OBIEKT:
Park handlowy wraz z niezbędną infrastrukturą techniczną
Bielsko-Biała 43-300, ul. Warszawska 180, dz. nr ewid. 47/24, 47/15, 60/1, 3439/20, Obręb ewid.: 0038- Stare Bielsko

TYTUŁ RYSUNKU:	BRANŻA:
PROJEKT ZBIORCZY SIECI	PZS

ID PROJEKTU:	STADIUM:	DATA:	SKALA:	NR RYS:
V-23	PW	15.12.2023	1:500	002/PZS

DOKUMENTACJA POWYKONAWCZA

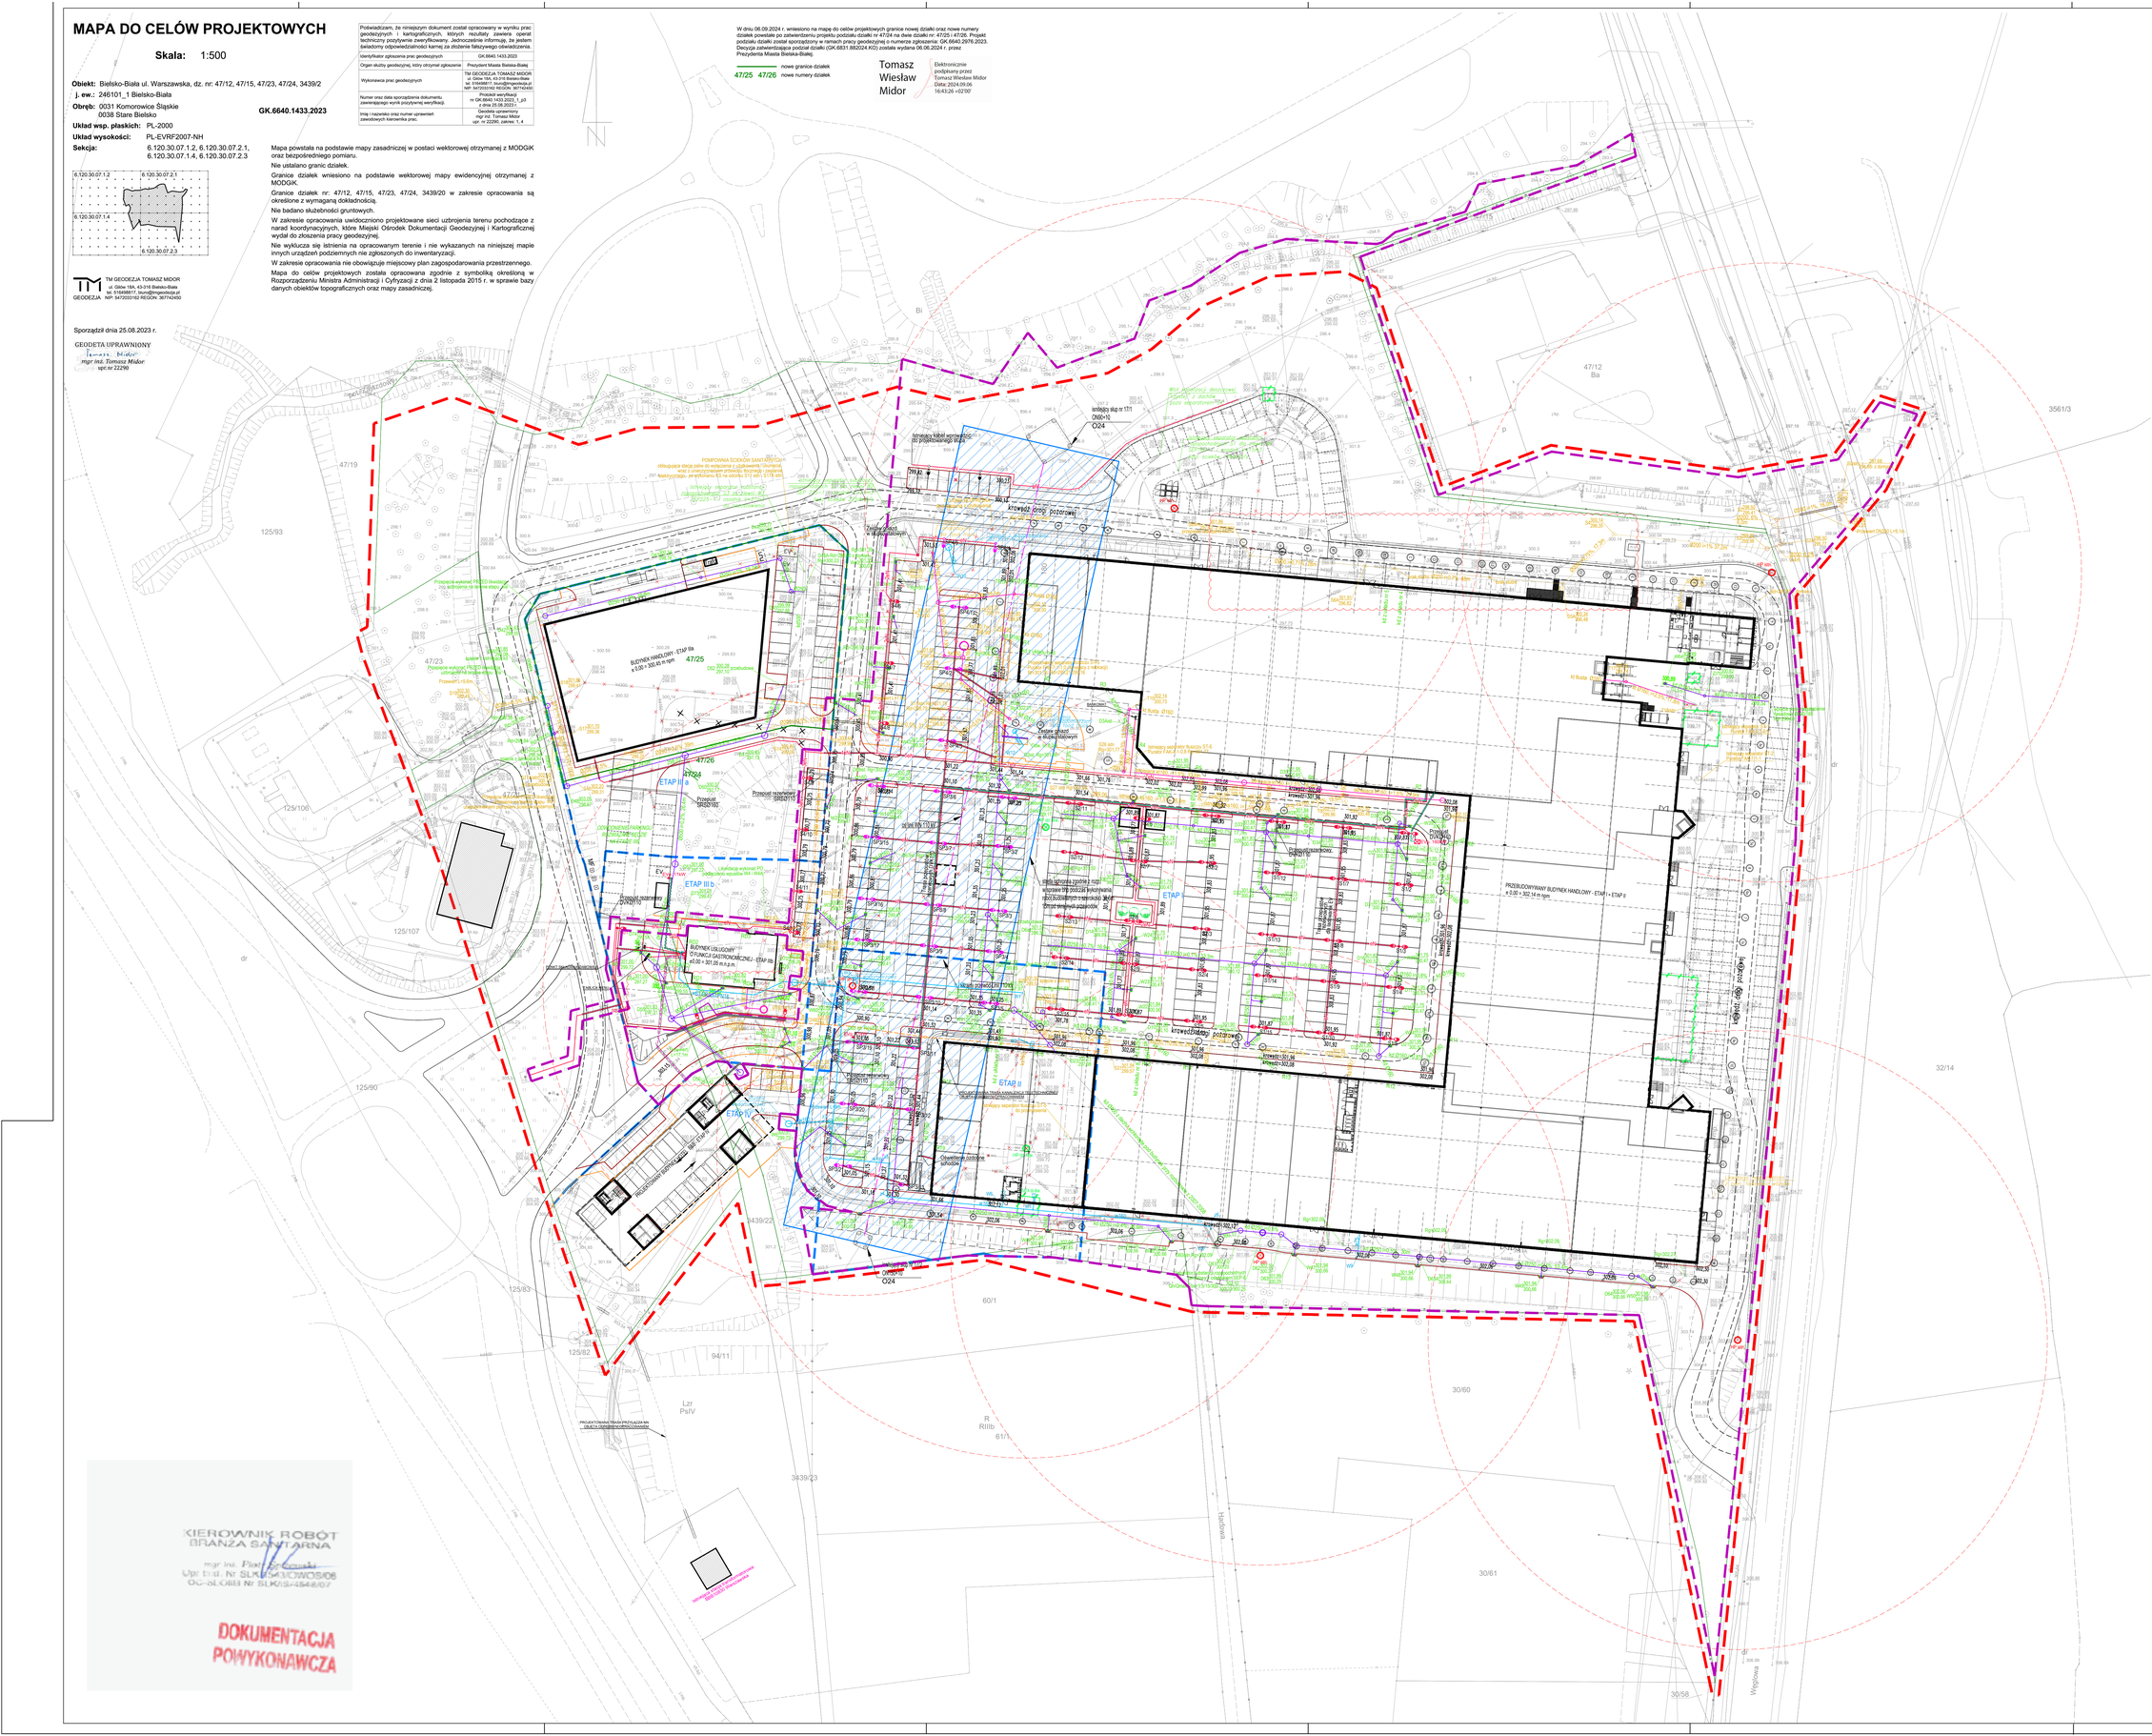
IND.	DATA:	AUTOR:	OPIS ZMIAN
L	2024.09.11	D.Malkowski	- Dostosowano mapę do celów projektowych zwiększoniony podział działki nr 47/24 na dwie działki nr 47/25 i 47/26

A. Szczepaniak	- Zmiana mapy na ta wdzielą 3A-B-dzielni w związku z koniecznością wyniu opracowaj strona mapy 4d, na stronie 29A-29B-29B w związku z koniecznością podziemnych
K	2024.08.30	A. Szczepaniak	- Zmiana inwestycyjna uzupełnienia przyłączeń kl.I wpustu w strefie dobu - klasa Kaufland
J	2024.07.01	K. Parzas	- dodano propozycje rozmieszczeń dla przyszłej rozbudowy - przemieszenie budowlanie w nową lokalizację - korekta trasy kabli zasilania parkingu podjazdowa SP36-SP43 - uzupełnienie przyłączeń kl.V klasa Kaufland

A. Szczepaniak	
I	2024.06.14	A. Szczepaniak	- Zmiana inwestycyjna w obszarze food court , - Dostosowa rura kd RTA z zadaszeń przy wej LIP - Korekta trasy kabli zasilania kl.V w rejonie budynku usługowego - odrzucenie - Korekta trasy przewodnej na odcinku ta 3-SS-SS na projekt FTP
H	2024.05.17	D.Malkowski	- korekta trasy TT realizowanej wg odrębnego opracowania - Wprowadzenie korekta na przewody i kable uwzględniające zoniskowienie - co najmniej jednego punktu ładowania na pięć miejsc postojowych

A. Szczepaniak	- Korekta konfiguracji studni ZS i zasaje na zmiana trasy przyłącza ta
G	2024.05.10	A. Szczepaniak	- Zasilacza wolnoni ka SzTbA-SS-SS-W w związku z likwidacją przyłączeniu - Korekta
F	2024.04.25	A. Szczepaniak	- Przebudowa przyłączeniu kl.xl studni SS do budynku w związku z przesunięciem zapasu 1 M.
E	2024.04.23	A. Szczepaniak	- Przebudowa kl.yy studni SW - przesunięcie studni poza wiatę na wcześ - Zmiany w związku z modelem przy budynku usługowym o funkcji gastronom.

K. Parzas	- Korekta trasa wraz lokalizacji miejsc postojowych do zadawania we stolec
		D.Malkowski	- Wprowadzenie trasy przyłącza energetycznego dla BK oraz trasy kanalizacji deszczowej - uzgodnienie z projektantem kanalizacji - Korekta przebiegu gazowej zakresu projektu wykonawczego
D	2024.02.23	A. Szczepaniak	- Likwidacja odpadowego separatora dla Biedra i korekty kl.i ta w tym obszarze, - przesunięcie studni kanalizacji deszczowej z profilem zabezpieczaw. - przesunięcie studni wody na odcinku z2-z3 - odsunięcie od ściany SP321
C	2024.02.09	D.Malkowski	- zmiany w odwodnieniu, trasach kablowych, lokalizacji sieciowo gniazd - na obiektów handlowych, dodano zasilanie pylonu

A. Szczepaniak	- Wprowadzenie kl.i wpustu na wysokości Biedra - dostosowanie trasa kablowych - Wprowadzenie kl.i wpustu na wysokości Biedra - dodano SP321
B	2024.01.24	A. Szczepaniak	- Zmiany uzgodnienia po zatwierdzeniu etapu IIb etapu wraz zmiana niektórych studni przy etapie IIbb związane ze przesunięciem kanaliz. FZT - przed projektowaniem PTF
A	2024.01.09	A. Szczepaniak	- Na prośbę projektanta PTF zmiana wykonania studni na ta na przyłączeniowej - Zmiana trasy przyłącza kanalizacyjnego etap IIbc, zmiana przyłączenia wpustu IIbc - Zmiana trasy przyłącza energetycznego dla budynku handlowego etap IIa
